列車の走行に係る騒音の環境保全措置に係る質問への回答

令和元年 9 月

東海旅客鉄道株式会社 中央新幹線建設部

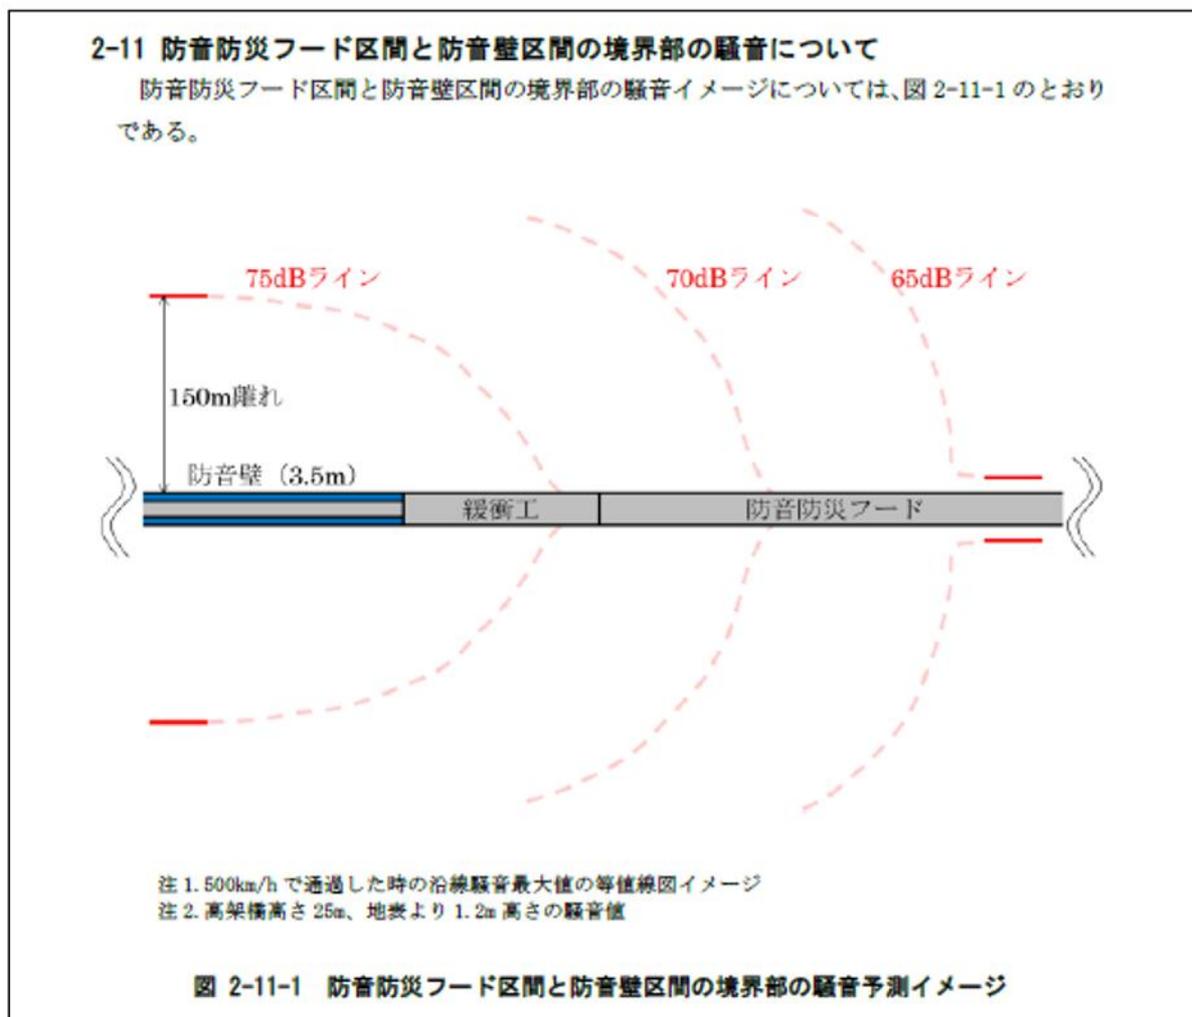
環境影響評価書において、環境対策工として防音防災フードの設置がある場合の騒音予測値(環境影響評価書 表 8-1-2-28(3))が示されていますが、これらの予測値は、防音防災フード(但し、トンネル緩衝工は除く。)を設置する全ての区間において予測される値と考えてよろしいでしょうか。

圧力を逃がすことを目的に、設計上防音防災フードに穴が空いている箇所が一部あり、そこから音が漏れるということはないのでしょうか。

- 長野県内においては、防音防災フードに圧力を逃すための開口部を設置する予定は、現時点ではありません。
- 防音防災フード間の目地については、目地の取り付けボルトの緩みや目地材の腐食の有無等の検査を行い、検査結果をもとに必要に応じて、取り付けボルトの増締めや目地材の交換を行うことにより、その性能を維持します。（環境影響評価書 表8-1-2-31(2)）
- なお、防音防災フード区間と防音壁区間の境界部の騒音イメージについては、下のとおりです。（環境影響評価書（山梨県）資料編 図2-11-1）防音防災フード区間と防音壁区間の境界部では、防音壁区間からの回り込みによる騒音が生じます。土地利用状況を鑑みて、防音防災フード区間と防音壁区間の境界部を設定してまいります。
